**OGGETTO: INTEGRAZIONI OTTOBRE 2023 - CHIARIMENTI E INTEGRAZIONI RICHIESTI - VERBALE CDS DEL 21.09.2023 (prot.0004393) PROCEDIMENTO DI VALUTAZIONE DI IMPATTO AMBIENTALE e RILASCIO DI PROVVEDIMENTI AUTORIZZATIVI AI SENSI DELL'ART.27BIS Dlgs 152/2006 - VARIANTE PIANO DI COLTIVAZIONE CAVA CAMPO DELL'INDO -COMUNE DI VAGLI SOTTO - ONYMAR QUARRIES SRL**

In merito alla richiesta chiarimenti ed integrazioni contenuta nel Verbale della Conferenza dei Servizi del 21.09.2023 (prot. 0004393) si elencano di seguito le richieste e le relative risposte:

#### SCHEMA INDICATIVO VASCHE PER LA GESTIONE DELLE AMPP

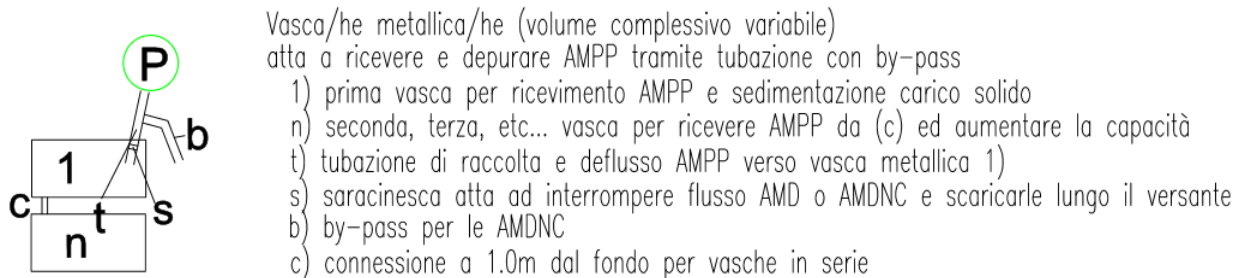
"...non è possibile stabilire a priori se il volume delle vasche di gestione delle AMPP rispetti i criteri indicati dal DPGRT in quanto si descrive la presenza di un numero variabile di vasche collegate in serie mediante tubazioni a 1 m dal fondo delle vasche stesse."

Come già specificato, per la gestione delle AMPP si utilizzano e saranno utilizzate vasche in serie aventi capacità tale da poter gestire una capacità idrica come desunto dai calcoli effettuati. Il collegamento delle vasche (C) situato a 1m dal fondo permetterà di accumulare i fanghi prevalentemente nella prima vasca facilitando pertanto le operazioni di pulizia ed allontanamento dello stesso come rifiuto (CER010413).

Il collegamento (C), per il principio dei vasi comunicanti, non limiterà comunque in nessun modo la capacità delle singole vasche e del sistema in serie che pertanto potrà raggiungere il volume indicato nella tabella riassuntiva sottostante.

La capacità complessiva delle vasche è stata definita in funzione dei volumi di prima pioggia (5mm\*area servita) ricadenti all'interno del piazzale considerato. La capacità totale è tale da contenere il volume liquido previsto più una quota parte per un'eventuale trasporto solido (+10%). Una volta raggiunto il livello di colmo il galleggiante nella vasca azionerà la saracinesca per far defluire, attraverso il by-pass, le AMD verso il naturale deflusso superficiale o mediante impianto di sollevamento (P).

#### DOCUMENTO 2: ALLEGATI FOTOGRAFICI

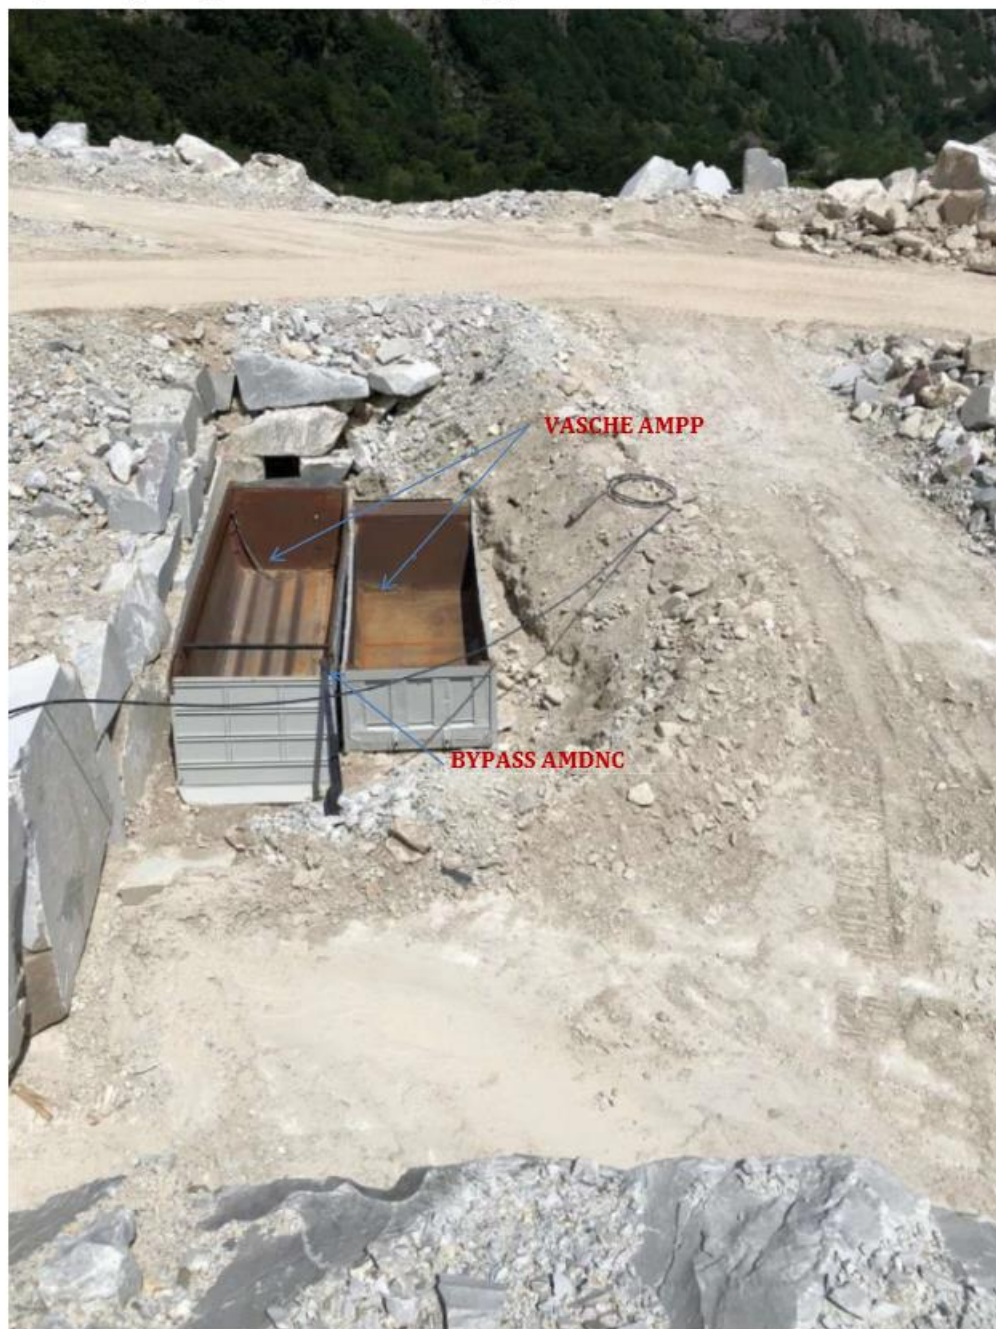
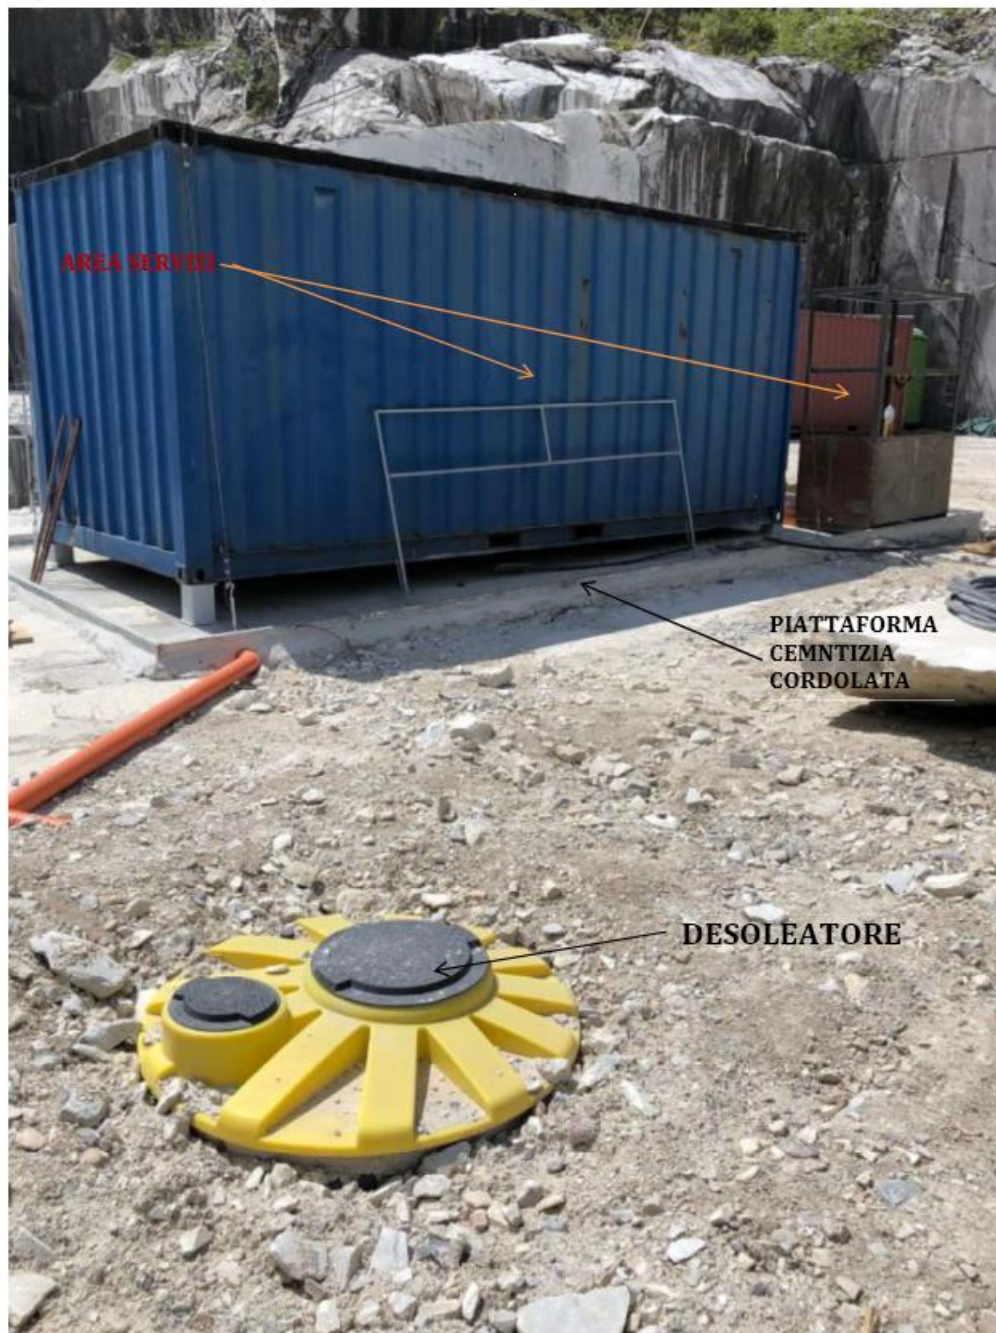
"In base a quanto già trasmesso con nota 23207 del 28.03.2022 a seguito del controllo effettuato da personale di ARPAT congiuntamente a Regione Toscana e CCFOR era stata riscontrata l'assenza del disoleatore ed elevata la prevista sanzione amministrativa. Nella documentazione analizzata è indicata la presenza di un disoleatore per cui si ritiene che debba essere poi effettivamente installato.

Si precisa che il disoleatore è già installato presso l'area servizi come da documentazione già trasmessa al Parco Regionale delle Alpi Apuane il 07.06.2022 di cui si riporta di seguito doc.2:allegati fotografici.
